Oficio N° 0330 /23

Asunto: Opinión Técnica al Plan de Abandono

INFORME TÉCNICO N° 093-2023-DICAPI/DIRAMA/DPAA-MMSE

FIGURA 1: CARACTERÍSTICAS PROLONGACIÓN DEL ESPIGÓN Y DEL MUELLE PROVISIONAL

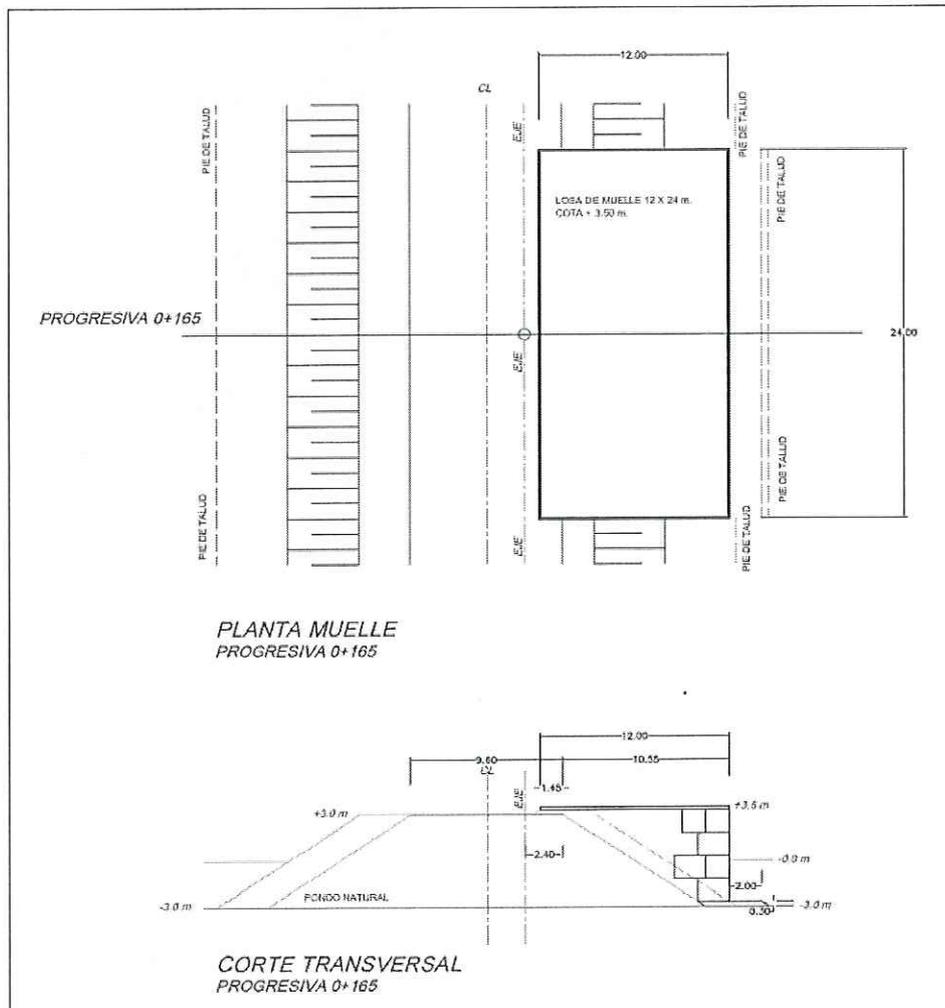
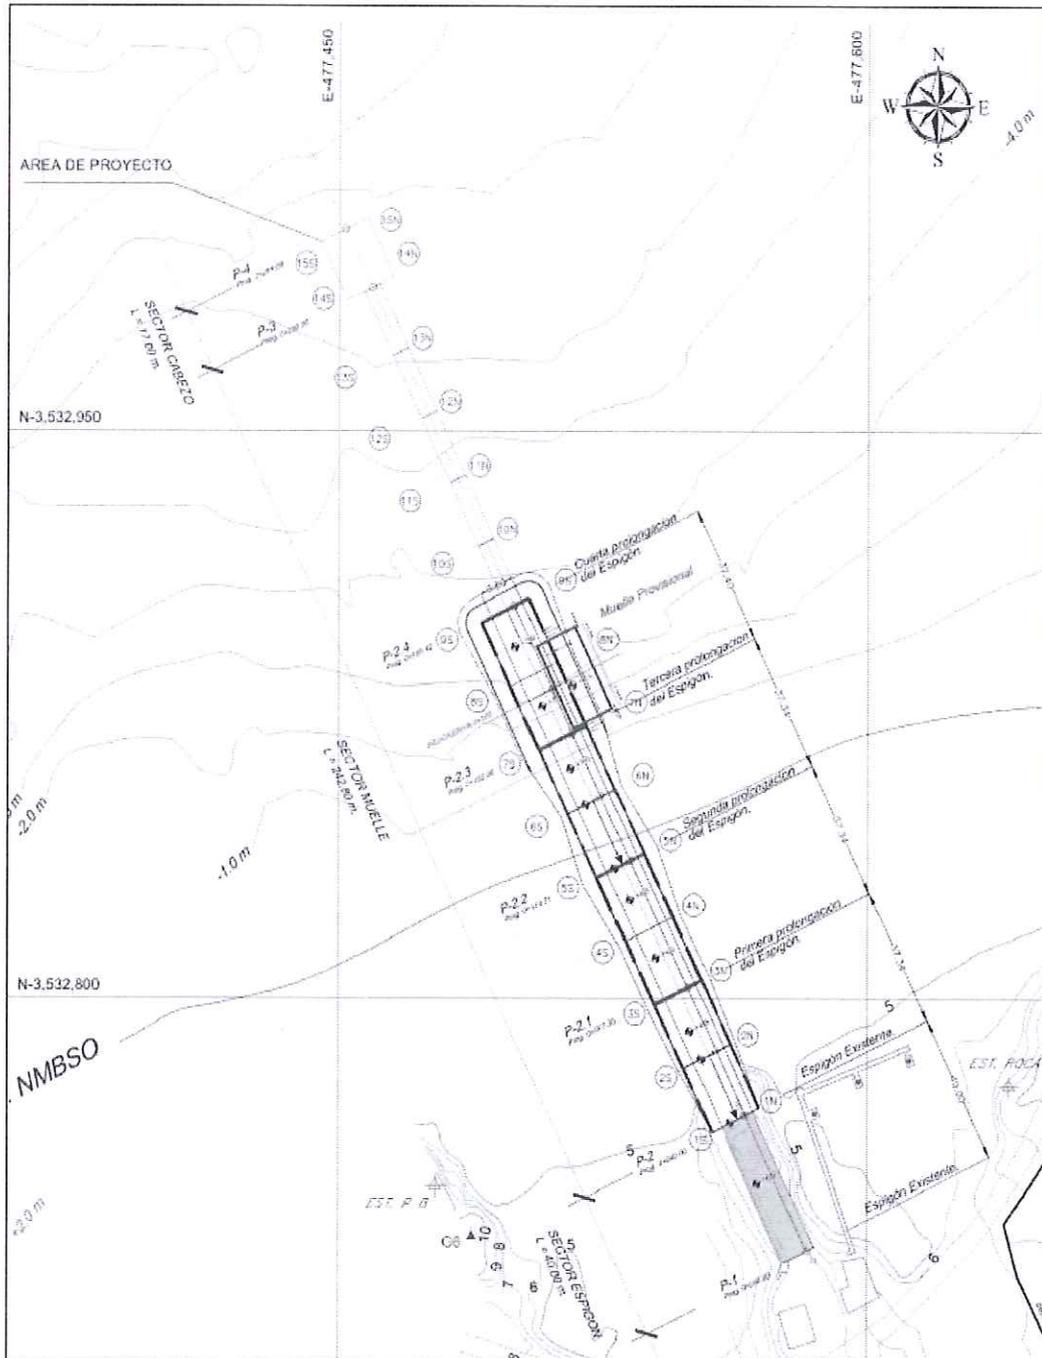
OBSERVACIONES
<p>Observación 1.- Capítulo 5 – Actividades del Plan de Abandono, ítem 5.1.3.3 Muelle Ocean Plant, el titular propone dos (2) alternativas para el retiro o donación del muelle.</p> <p>De acuerdo a lo indicado en el Oficio N° 0189/23 de fecha 15 de febrero del 2021, esta Autoridad Marítima recomendó no aprobar la viabilidad de donación de acuerdo a los argumentos expuestos en el citado oficio, por lo que deberá eliminar del Plan de Abandono, dicha alternativa.</p> <p>Respuesta del titular.- De acuerdo a las recomendaciones de la Dirección Ejecutiva – DICAPI, que se describen en el Oficio N° 0189/23 de fecha 15 de febrero del 2021, se desestima la Alternativa 1: Donación o transferencia del muelle a la Universidad Peruana Cayetano Heredia (UPCH) del Plan de Abandono de las Facilidades de Agua de Mar, que fue descrita en el ítem 5.1.3.3.</p> <p>Evaluación.- De la información presentada se puede determinar que la Alternativa fue desestimada del Plan de Abandono, por lo que, la observación se encuentra subsanada.</p> <p>Estado.- SUBSANADA</p> <p>Observación 2.- Capítulo 5 – Actividades del Plan de Abandono, ítem 5.1.3.3 Muelle Ocean Plant, literal (b), se deberá ampliar la información respecto a las plataformas en los trabajos de prolongación del espigón y muelle de construcción, de manera que se precise la ubicación (en las actividades de retiro), material, y características técnicas y detalle de funcionamiento de cada uno de ellos.</p> <p>Deberá precisar las actividades de retiro del espigón ubicado en la parte inicial del muelle.</p> <p>Respuesta del titular. - Al respecto, se complementa el literal b) Desmontaje de facilidades de superficie, pilotes, tuberías y componentes auxiliares con información relativa a las actividades de construcción de la prolongación del espigón y del muelle provisional, así como el retiro del Espigón ubicado en la parte inicial del muelle, tanto prolongado como inicial:</p> <p>b. Desmontaje de facilidades de superficie, pilotes, tuberías y componentes auxiliares.</p> <p><u>Actividades Preliminares</u> Previo a la ejecución de las actividades de abandono, y posterior a la Aprobación del Plan de Abandono por parte de la DGAAH, CNPC ha previsto:</p> <ul style="list-style-type: none">✓ Elaborar un informe técnico estructural sobre las cargas dinámicas en las condiciones actuales del muelle.✓ Elaborar el expediente técnico de ingeniería de detalle para la prolongación del espigón (149 m) y del muelle provisional de descarga paralelo al cuarto espigón (24 m). Rehabilitación del acceso peatonal desde el espigón al cabezo.✓ Rehabilitación de la operatividad de la grúa pluma.✓ Levantamiento topográfico y batimétrico del área ocupada por el muelle.✓ Rehabilitación de la carriola de carga entre el muelle y al cabezo.✓ Rehabilitación de la operatividad de la grúa riel del cabezo.

CONSTRUCCIÓN DE LA PROLONGACIÓN DEL ESPIGÓN Y DEL MUELLE PROVISIONAL
La prolongación del espigón está prevista en las siguientes coordenadas:

Con relación a los materiales para la construcción de la prolongación del espigón, señalamos que se empleará material de núcleo, y roca de coraza exterior. La prolongación del espigón estará constituida por material de núcleo. La periferia será protegida con rocas de coraza de aproximadamente 2 toneladas (2 capas en la parte sur de 1,80 m de espesor y de 1 capa en la parte norte de 1,10 m de espesor).

La granulometría del material a ser utilizado como núcleo, y roca de coraza exterior, será definida en el estudio de ingeniería de detalle. El ancho de la plataforma de trabajo será 9,60 m y reducirá la cota inicial en dos tramos de 1,50 m cada uno, llegando a una cota ubicada a 3,00 m debajo de la cota del espigón original.

Por su parte, el muelle provisional se construirá paralelo a la cuarta prolongación del espigón, a la altura de la Progresiva 0+165, en las siguientes coordenadas:

El material de construcción previsto para la implementación del muelle provisional son piezas de concreto prefabricadas típicas de 1,50 x 1,50 x 2,00 m., que puedan ser manejadas por la grúa disponible. Las dimensiones de la plataforma del muelle provisional serán 24 m x 12 m.

El objeto principal del muelle provisional es facilitar la descarga de los elementos removidos desde el mar como son: tuberías, pilotes, etc., que luego serán transportados por el espigón hacia tierra, para continuar con la gestión de los materiales y residuos. Las figuras a continuación muestran la ubicación, características y dimensiones del muelle y espigón provisionales:

Evaluación. - De la información presentada se puede determinar que la observación fue subsanada. Asimismo, vale la pena indicar que en la Información Complementaria se corrigen las coordenadas "Este" de las Tablas 1 y 2 presentadas en el Levantamiento de Observaciones, debido a un error material. Se precisó que, la corrección de las coordenadas, no genera cambios en el área del muelle provisional y prolongación del espigón.
